# 水栓金具\_外觀類似品情報

No. R-073

件名 TLF30型・TLF31型 上げ吐水と下げ吐水の違い

<前期品：下げ吐水>  
 (画像は TLF30A型)

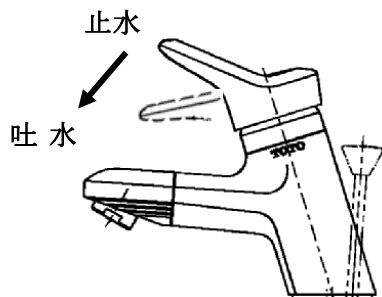
吐水時のハンドル位置が異なります。

レバーハンドルを下げると水が出ます。

前期品と後期品ではバルブカートリッジの互換性はありません。

<後期品：上げ吐水>  
 (画像は TLF30U型)

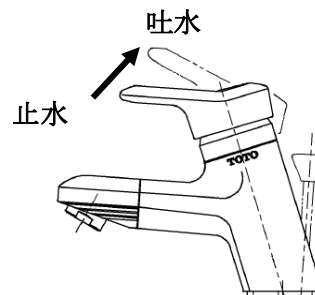
レバーハンドルを上げると水が出ます。
